ÉTUDE D'IMPACT SUR L'ENVIRONNEMENT
DÉPOSÉE AU MELCCFP

ADDENDA 6 - RÉPONSES À LA DEUXIEME DEMANDE
D'ENGAGEMENTS ET D'INFORMATIONS
COMPLEMENTAIRES

Projet éolien Canton MacNider

Dossier : 3211-12-259

Figure 1. Superficies à considérer en perte lors de l'installation de traverses de cours d'eau

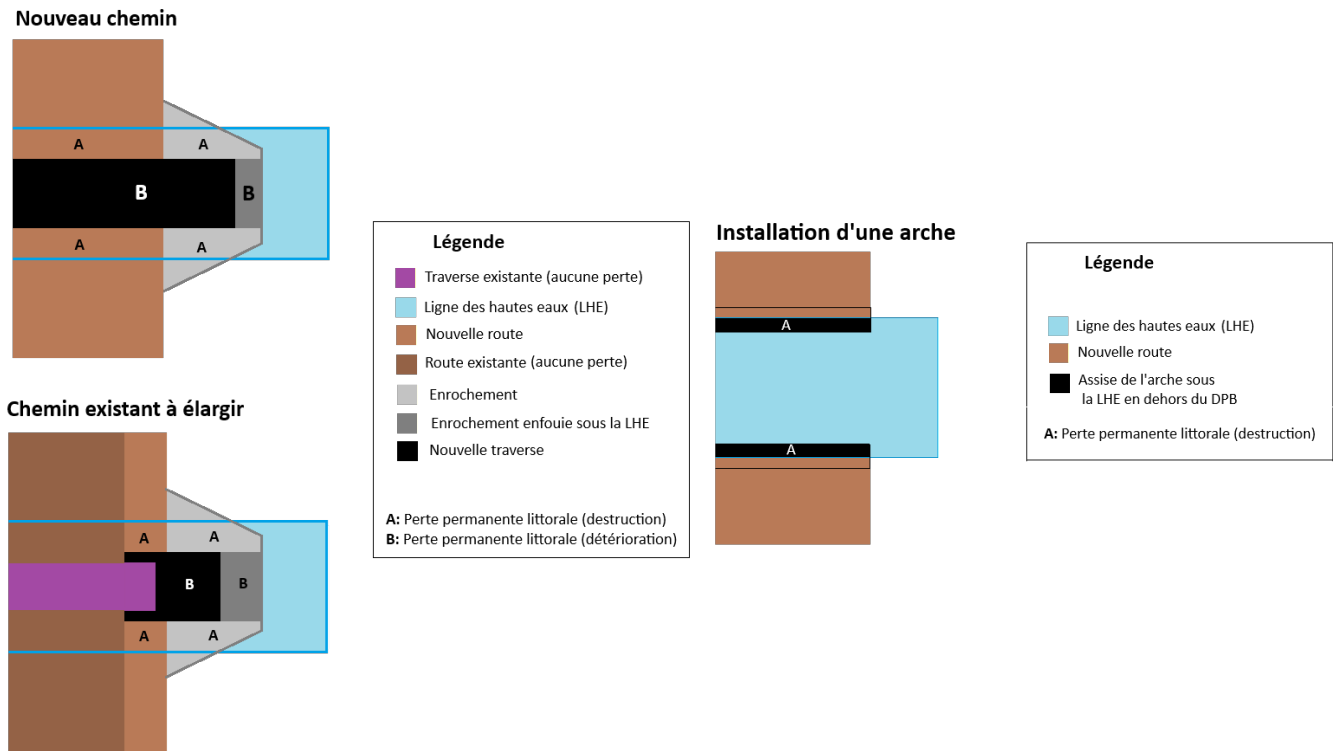
Dans sa réponse à la QC-27 du document de demandes d'engagements et d'informations supplémentaires du 26 septembre 2025, l'initiateur s'engage à suivre les Lignes directrices pour les traversées de cours d'eau au Québec¹, alors que dans sa réponse à la QC-28 il s'engage seulement à ce que les objectifs généraux des Lignes directrices soient atteints. Dans sa réponse à la QC-25, l'initiateur s'engage plutôt à respecter le Règlement sur les habitats fauniques (C-61.1, r.18) (RHF). En l'absence de détails sur la conception, l'initiateur doit préciser clairement et sans ambiguïté ses engagements par rapport aux éléments susmentionnés. Par conséquent :

- *veuillez confirmer que les Lignes directrices pour les traversées de cours d'eau au Québec seront respectées intégralement;*
- *veuillez confirmer que le rétablissement d'un substrat naturel dans les infrastructures sera assuré à court terme après les travaux;*

- *veuillez confirmer que les traverses seront situées à l'extérieur des habitats sensibles du poisson;*
- *veuillez confirmer que la conception des traverses assurera la libre circulation du poisson selon les critères énumérés aux Lignes directrices pour les traversées de cours d'eau au Québec;*

- *veuillez confirmer qu'aucun ponceau double ne sera mis en place;*
- *veuillez fournir le bilan préliminaire des pertes temporaires et permanentes d'habitat du poisson, incluant sans s'y limiter, celles causées par l'élargissement de la route, les traverses ainsi que les remblais et incluant les cours d'eau s'écoulant en bordure de chemin. Ce bilan doit contenir les superficies associées à chaque traverse et être conforme à la figure 1 (Les zones A et B, telles qu'identifiées à la figure suivante, doivent être compilées dans le bilan des pertes permanentes) et doit être le plus précis possible. Il ne doit pas être fait de manière à surestimer les pertes, ce qui irait à l'encontre de l'approche « éviter-minimiser-compenser ».*

- les *Lignes directrices pour les traversées de cours d'eau au Québec* soient respectées intégralement;
- le rétablissement d'un substrat naturel dans les infrastructures soit assuré à court terme après les travaux;
- les traverses soient situées à l'extérieur des habitats sensibles du poisson délimitées sur le terrain;
- la conception des traverses assurant la libre circulation du poisson dans son habitat soit effectuée selon les critères énumérés aux *Lignes directrices pour les traversées de cours d'eau au Québec* sera effectué;
- aucun ponceau double ne sera mis en place.

PECMN s'engage à calculer les empiètements en milieux hydriques tel que montré sur la figure 1 présentée ci-dessus, lorsque la conception des ponceaux sera finale, c'est-à-dire lors du dépôt de la demande d'autorisation ministérielle visant la construction desdits ponceaux.

Figure 2 : Encerclé en rouge, la zone approximative où un milieu humide serait présent selon une visite terrain effectuée en août 2025 par le MELCCFP.

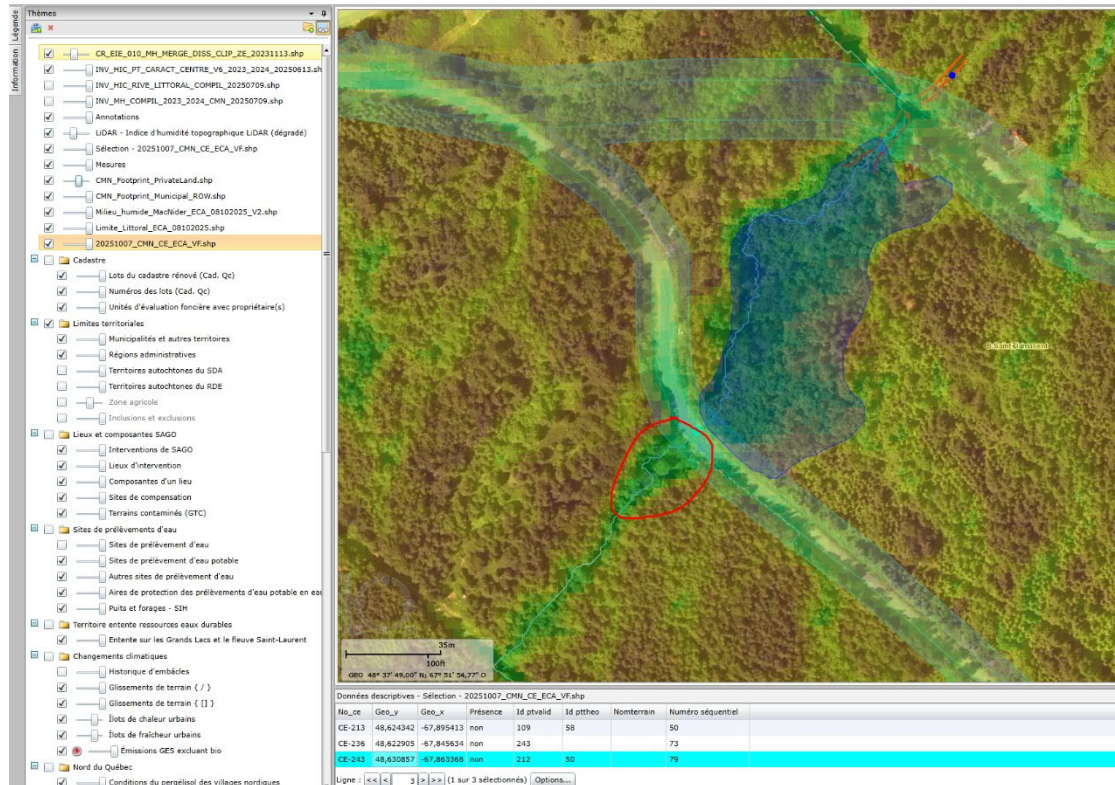
Une validation a été effectuée à l'endroit du cours d'eau CE-243 (référence au fichier de forme 20251007_CMN_CE_ECA_VF et la fiche de l'Annexe A) et selon les observations, il n'y aurait aucun lit d'écoulement présent à cet endroit. Lors d'une visite effectuée par le MELCCFP le 26 août 2025 à cet endroit, une zone présentant les caractéristiques d'un milieu humide non inventorié et non caractérisé jusqu'à maintenant a été observée au sud-ouest du chemin existant. Cette observation serait corroborée par l'indice d'humidité topographique issu du LiDAR qui illustre à cet endroit une zone présentant un potentiel d'accumulation d'eau en fonction de la pente et de l'accumulation (voir la figure 2 ci-dessous). Également, un dénudé est observé dans ce secteur sur les imageries aériennes disponibles notamment dans Google Earth® (voir la figure 3 ci-dessous).

Considérant ce qui précède, l'initiateur doit fournir l'information relevée dans le cadre de la caractérisation de ce milieu (identification et délimitation), mettre à jour les cartes et les fichiers géoréférencés du projet, et intégrer l'information dans la mise à jour du bilan des empiétements permanents et temporaires en milieux humides et hydriques (MHH) engendrés par les travaux.

De plus, et si la présence d'un milieu humide est bel et bien avérée au sud-ouest de la route, l'initiateur doit s'engager à maintenir ponceau à cet endroit (un ponceau est actuellement présent) afin d'assurer la

connectivité et le maintien des conditions hydrologiques en place entre les deux milieux humides situés de part et d'autre de la route.

Pour le secteur dont il est question à la présente question QC-7, mentionnons qu'un milieu humide potentiel était présent au nord-est de la route à cet endroit (coté nord-est du ponceau existant). Une station de caractérisation est localisée à cet endroit (MH-112). Toutefois, comme le mentionne le MELCCFP, l'indice d'humidité topographique issu du LiDAR à cet endroit laisse présager une zone présentant un potentiel d'accumulation d'eau de l'autre côté du chemin qui n'aurait pas été visitée lors des inventaires. Après consultation des photos aériennes du secteur (voir les figures ci-dessous), il serait possible de conclure que le MH-112 aurait été scindé lors de l'aménagement du chemin existant. Ainsi, un polygone de milieu humide constituant une portion du MH-112 au sud-ouest du chemin a été délimité à l'aide des bases de données existantes. Les sources de données qui ont été utilisées pour cette analyse sont :

L'analyse de ces données démontre que le secteur localisé au sud-ouest de la route est situé dans une dépression fermée (hormis la connectivité provenant de la présence d'un ponceau) par rapport aux milieux limitrophes. Le milieu humide localisé au nord-est de la route est situé à la même altitude selon les courbes de niveau 1 m. La présence d'un ponceau confirme la connectivité entre les deux milieux. La hauteur de canopée est similaire au milieu humide caractérisé au nord-est de la route. Étant donnée une dominance de plus de 90 % de recouvrement par l'aune rugueuse observée lors de la caractérisation du milieu humide localisé au nord-est de la route et la connectivité des deux milieux séparés par la route à l'aide d'un ponceau, il est possible d'affirmer avec confiance que la portion au sud-ouest du chemin possède une composition édaphique ainsi qu'un cortège floristique similaire au milieu humide caractérisé au nord-est de la route. Ces données ont permis de positionner la limite du milieu humide et appuient l'affirmation que les milieux humides présents de part et d'autre du chemin étaient un seul milieu humide avant l'aménagement dudit chemin. Ainsi, un polygone de milieu humide a été ajouté à la base de données des milieux humides du Projet et sa superficie a été considérée dans le calcul du bilan d'empiètement du Projet en milieux humides.

Par ailleurs, PECMN s'engage à maintenir en place un ponceau à l'endroit du ponceau existant après les travaux de construction du réseau collecteur et ce, afin d'assurer la connectivité et le maintien des conditions hydrologiques entre les milieux situés de part et d'autre de la route.
